Nr.	Stellungnahme	Abwägungsvorschlag	Beschluss
1	Öffentlichkeit 1, 23.10.2022		
1.1	<p>Einführende Worte</p> <p>Der ausgelegte Bebauungsplan 552 „Hummebogen“ gibt in seinen Begründungen und Anmerkungen vor, die Inhalte aus den Stellungnahmen der frühzeitigen Beteiligung der Öffentlichkeit einfließen zu lassen. Eine auf diese Berücksichtigung abzielende Tabelle liegt dem Bebauungsplan als Anlage bei.</p> <p>Dabei ist es erschreckend festzustellen, dass entscheidenden Kritikpunkten nur mangelhaft und vorgeblich Rechnung getragen wird. Ernüchtert muss konstatiert werden, wie im Allgemeinen mit bisherigen Einwendungen von Bürgerinnen bzw. Anwohnerinnen bei der Planung umgegangen wurde. Als Konsequenz bestehen die im Februar 2022 geäußerten Bedenken als nach wie vor ungelöste Mängel der Bauleitplanung fort. Insofern ist die entsprechende Stellungnahme vom Februar 2022 als Anlage beigefügt.</p> <p>Die Stellungnahme aus dem Februar 2022 wird hiermit erneut eingereicht und behält ihre Funktion als Einwendung gegen den Bebauungsplan 552 „Hummebogen“ bei. Die erneute Einreichung ist erforderlich, da die angeführten Kritikpunkten in der nun ausgelegten Version des Bebauungsplanes nicht angeme

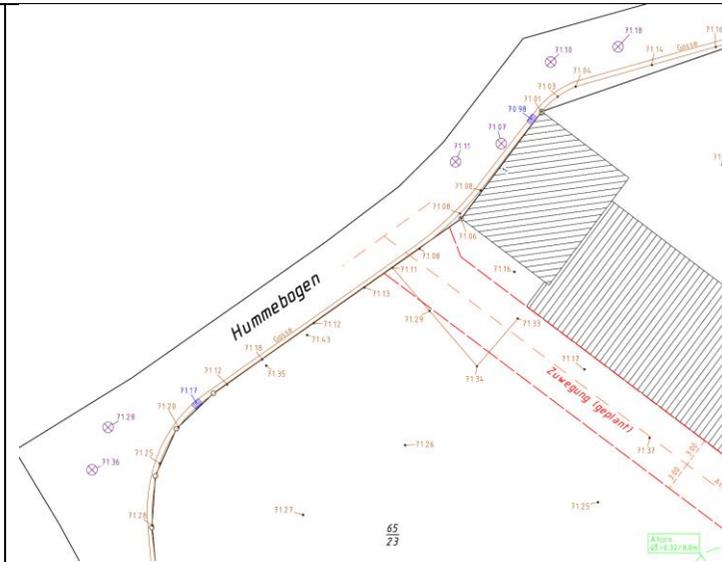
sein sollen. Dabei werden aber etwaige Dachgeschosse des Mehrfamilienhauses außer Acht gelassen, die bei einer maximalen Firsthöhe von 12 Metern entstehen können und mit an Sicherheit grenzender Wahrscheinlichkeit entstehen werden. Letztlich kann die Beharrlichkeit, mit der auf eine Firsthöhe von 12 Metern hingearbeitet wird, nur darin begründet liegen, einen zweigeschossigen Dachgeschossausbau für das Mehrfamilienhaus zu ermöglichen. Andernfalls (sollte ein solcher Dachgeschossausbau nicht geplant sein) bleibt un schlüssig, weshalb die Höhe des Mehrfamilienhauses im WA1 die Bestandsbebauung überragen soll. Hier kann einzig und allein das Bestreben treibend sein, maximale Wohnfläche und größtmöglichen Profit für den Investor zu schaffen. Wohnästhetik oder auch nur eine angemessene Wohnsituation stehen dabei nicht im Fokus.

Durch die festgesetzte maximale Gebäudehöhe von 83,2 m ü. NHN wird gewährleistet, dass die Neubebauung im WA1 und im WA2, bezogen auf den in der Planzeichnung dargestellten Referenzpunkt in der Straße Hummebogen (71,28 m ü. NHN) eine Höhe von 11,92 m nicht überschreitet. Nachfolgend ist ein Auszug des Geländeaufmaßes (ÖbVI Balke und Westphal) abgebildet. Dieses beinhaltet, auch die bestehenden Geländehöhen innerhalb des Baugebietes und zeigt, dass die mögliche Gebäudehöhe des geplanten Mehrfamilienhauses deutlich unter 12 m liegen wird.

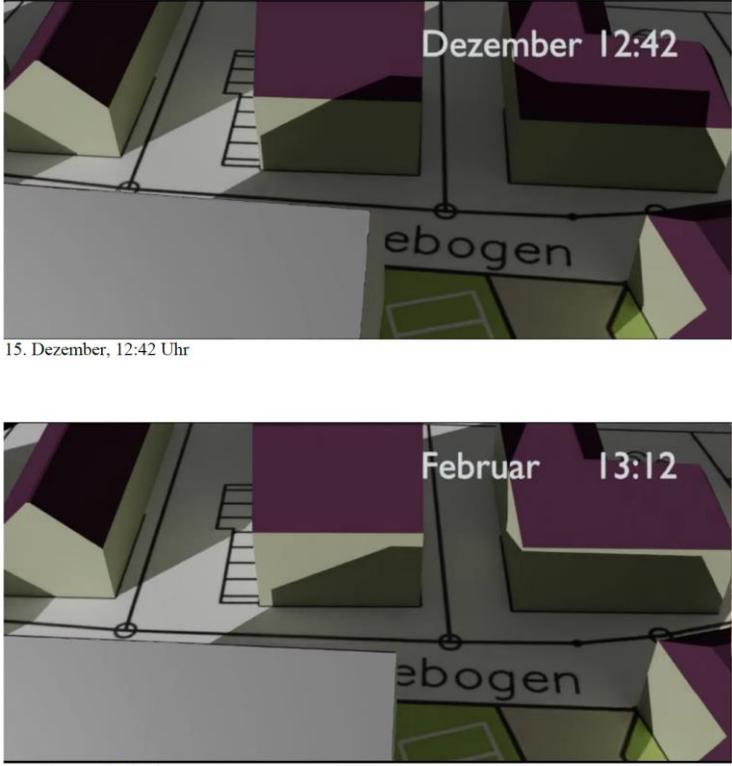
Dorfstrasse, hinter dem zweiten Haus beginnt der Hummebogen
Bei vollständiger Umsetzung des B-Plans Hummebogen sind für diesen gesamten Bereich permanente und unlösbare Konflikte um Parkraum programmiert.

<p>Das Grundstück Hummebogen – Bestand (oben) – Kubaturen nach B-Plan (unten)</p> 		
6.2	<p>Verkehr – Parkraum Bis Anfang der 1970er Jahre war der Hummebogen eine kleine Pflasterstrasse bis zur Nummer 6 (damals Post) mit einem anschließenden Lehmweg Richtung Süden. Wir als Anwohner der Nummern 4 und 6 haben beträchtliche Teile unserer Grundstücke entschädigungslos zur Verfügung gestellt, um den Ausbau zum heutigen Zustand zu ermöglichen.</p>	<p>Zu den Auswirkungen auf den fließenden und ruhenden Verkehr, die Verkehrssicherheit und die Straßenbreite wird auf den Abwägungsvorschlag zu 1.2 verwiesen.</p>	<p>Der Hinweis wird nicht berücksichtigt</p>
